Determinazione	n. DET-AMB-2026-3956 del 16/07/2026
Oggetto	DPR 59/2013 - Adozione dell'Autorizzazione Unica Ambientale relativa allo stabilimento localizzato nel Comune di MEDOLLA (MO), via DEI FALEGNAMI, richiesta dalla ditta CO.IM. SRL per l'attività di recupero rifiuti inerti non pericolosi, sostitutiva dei titoli abilitativi settoriali in materia di SCARICHI IDRICI, EMISSIONI IN ATMOSFERA, RUMORE, GESTIONE DEI RIFIUTI. Rif. SUAP n. 1007/2025 Prat. Sinadoc n. 21080/2025
Proposta	n. PDET-AMB-2026-4136 del 16/07/2026
Struttura/Servizio adottante	Servizio Autorizzazioni Ambientali e Energia di Modena
Responsabile adottante	ANNA MARIA MANZIERI

Oggetto: DPR 59/2013 - Adozione dell'Autorizzazione Unica Ambientale relativa allo stabilimento localizzato nel Comune di MEDOLLA (MO), via DEI FALEGNAMI, richiesta dalla ditta CO.IM. SRL per l'attività di recupero rifiuti inerti non pericolosi, sostitutiva dei titoli abilitativi settoriali in materia di SCARICHI IDRICI, EMISSIONI IN ATMOSFERA, RUMORE, GESTIONE DEI RIFIUTI.

Rif. SUAP n. 1007/2025

Prat. Sinadoc n. 21080/2025

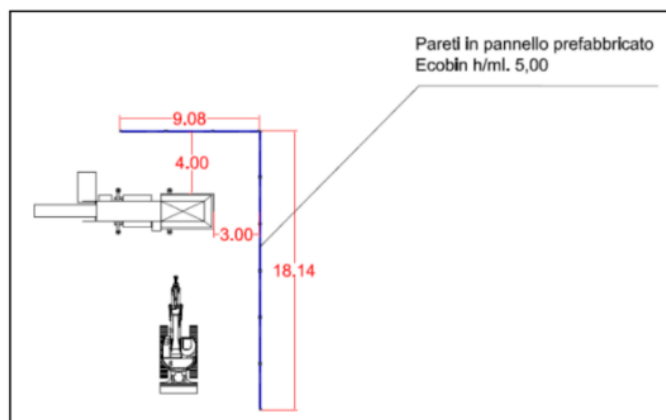
Data la tipologia di attività da svolgere, la Ditta propone la messa in opera di barriere di contenimento del rumore (paratie tipo Ecobin), come da figura sottostante.

Nello specifico la progettazione prevede la messa in opera di una barriera acustica ad "L" con lato corto pari a 9 m e lato lungo 18 m ed altezza di 5 m, da posizionarsi a ridosso dell'area di macinazione dei materiali edili.

Le stime conseguenti l'inserimento dell'opera di mitigazione mostrano una reale attenuazione della rumorosità ambientale, **che permette di ricondurre i livelli sonori al di sotto dei valori limite assoluto diurno (70 dBA) attribuibile alla classe V.**

2. Per contenere la propagazione del rumore, l'area dedicata alla frantumazione dei materiali dovrà essere delimitata dalla barriera acustica ad "L" con lato corto pari a 9 m e lato lungo 18 m ed altezza di 5 m.

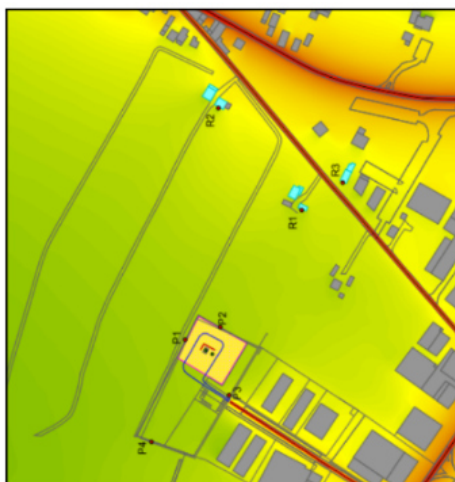
- relazione tecnica relativa alla Valutazione di Impatto Acustico resa da Arpae Distretto di Modena – Presidio Territoriale di Carpi al Comune di Medolla, protocollo n. 3488 del 09/01/2026;
- parere favorevole, per quanto riguarda impatto acustico, espresso dal Comune di Medolla, protocollo n. 437 del 14/01/2026 e acquisito agli atti di Arpae con protocollo n. 6357 del 14/01/2026; in cui si evidenzia che: si rimanda integralmente al parere espresso da ARPAE assunto agli atti in data 10.01.2026 prot. 279, con l'avvertenza che le opere di mitigazione del rumore prescritte (realizzazione della barriera acustica ad "L" con lato corto pari a 9 m e lato lungo 18 m ed altezza di 5 m) dovranno essere inserite in apposito titolo edilizio che dovrà essere presentato prima dell'esecuzione dei lavori.

1. Le caratteristiche (potenza e rumorosità) del macinatore mobile fornito dalla ditta noleggiatrice, dovranno essere quelle descritte nello studio d'impatto acustico; in particolare si richiama: **1800 giri/minuto e Lw 115 dB**; il posizionamento dell'attrezzatura nel sito d'impianto dovrà essere quella rappresentata nella planimetria allegata allo studio del rumore, che si riporta di seguito.
